Stadt Wiesmoor

2. Änderung des Bebauungsplanes Nr. A 7 „Marktplatz“

Abwägungsvorschläge

**Öffentliche Auslegung gemäß § 3 Abs. 2 BauGB
sowie Beteiligung der Träger öffentlicher Belange gemäß § 4
Abs. 2 BauGB**

Planunterlage OOWV:

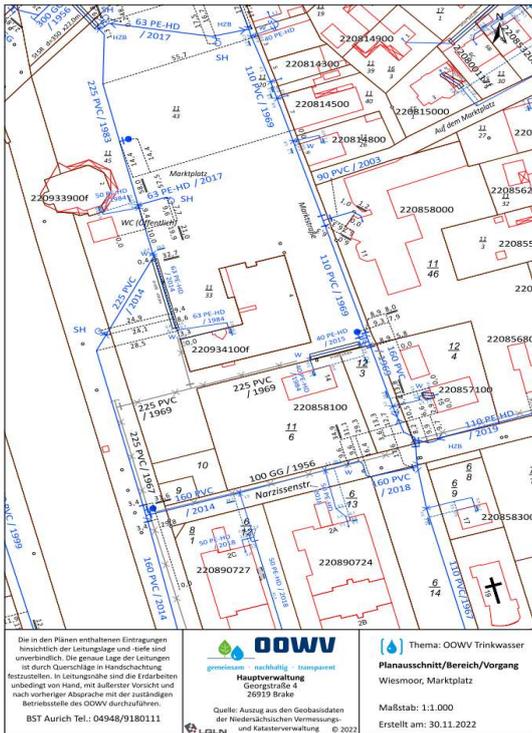
Im Bereich des Plangebietes befinden sich Versorgungsleitungen des OOWV.

Wir bitten Sie sicherzustellen, dass die Leitungen weder mit einer außer in Kreuzungsbereichen, noch durch Hochbauten überbaut werden. Außerdem ist eine Überpflanzung der Leitungen oder anderweitige Störung oder Gefährdung in ihrer Funktion auszuschließen. Bitte beachten Sie bzgl. der Mindestabstände zu Bauwerken und Fremdanlagen sowie die Anforderungen an Schutzstreifen das DVGW Arbeitsblatt W

Eventuelle Sicherungs- bzw. Umlegungsarbeiten können nur zu Lasten des Eventuelle Sicherungs- bzw. Umlegungsarbeiten können nur zu Lasten des Veranlassers oder nach den Kostenregelungen bestehender Verträge durchgeführt werden. Die Einzeichnung der Versorgungsanlagen in den anliegenden Plänen ist unmaßstäblich.

Der Anregung und Hinweise seitens des OOWV werden zur Kenntnis genommen. Die Erschließung des Plangebietes durch die Stadt Wiesmoor ist bereits abgeschlossen.

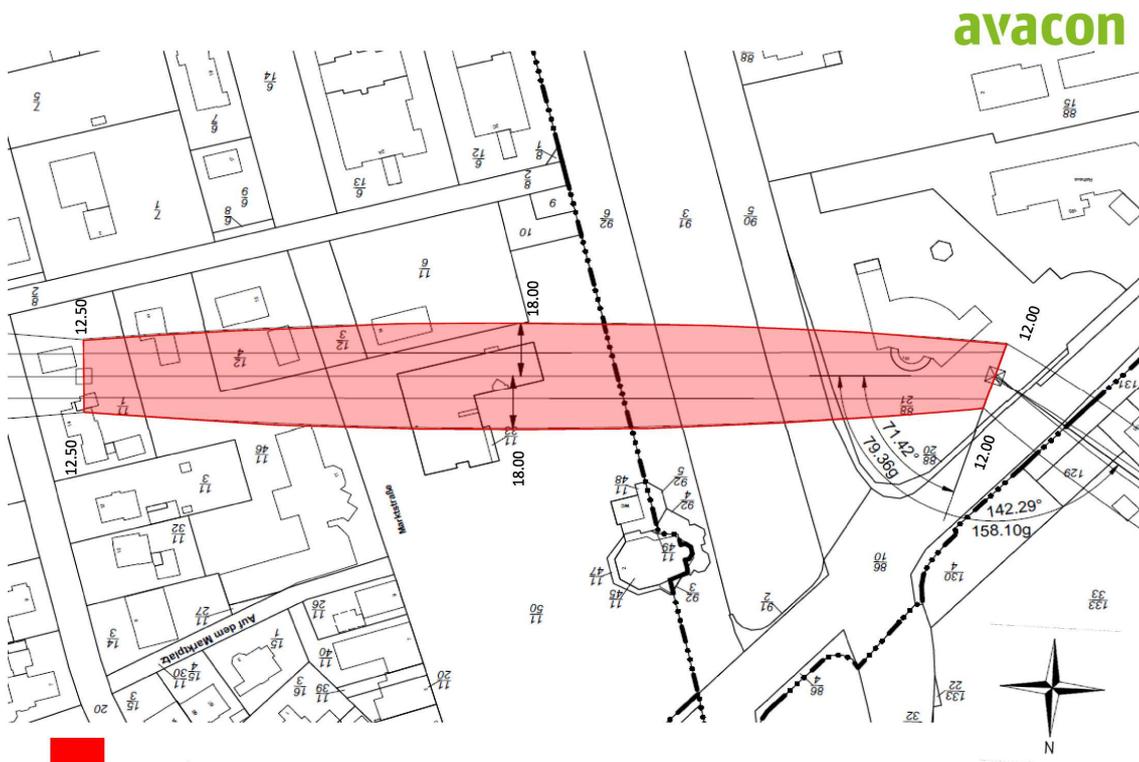
Die Sicherheitsabstände zu unserer 110-kV-Hochspannungsfreileitung „Conne-forde-Wiesmoor“, LH-14-007 (Mast 193-194) werden durch die DIN EN 50341-1 (VDE 0210-1) geregelt.

Arbeiten und geplante Bebauungen innerhalb des Leitungsschutzbereiches unserer 110-kV-Hochspannungsfreileitung sind grundsätzlich im Detail mit uns abzustimmen. Innerhalb des Leitungsschutzbereiches sind die zulässigen Arbeits- und Bauhöhen begrenzt.

Die Lage des Leitungsschutzbereiches entnehmen Sie bitte dem beigefügten Planwerk der Sparte Hochspannung.

Eine Bebauung innerhalb des Leitungsschutzbereiches ist zu vermeiden. Sollte eine Bebauung nicht vermeidbar sein, sind die in der DIN EN 50341-1 (VDE 0210-1) vorgegebenen Mindestabstände zwingend einzuhalten. Die Arbeitshöhen unter Hochspannungsleitungen richten sich nach der DIN-VDE 0105-100.

Zur Kenntnis genommen. Bei etwaigen Arbeiten, Planungen und Bebauungen wird die Avacon AG durch den Veranlasser informiert. Ein entsprechender Hinweis wird in der Bauleitplanung übernommen.

Zur Kenntnis genommen. Der jeweilige Vorhabenträger hat dieses zu beachten. Mindestabstände sind einzuhalten und nachzuweisen.
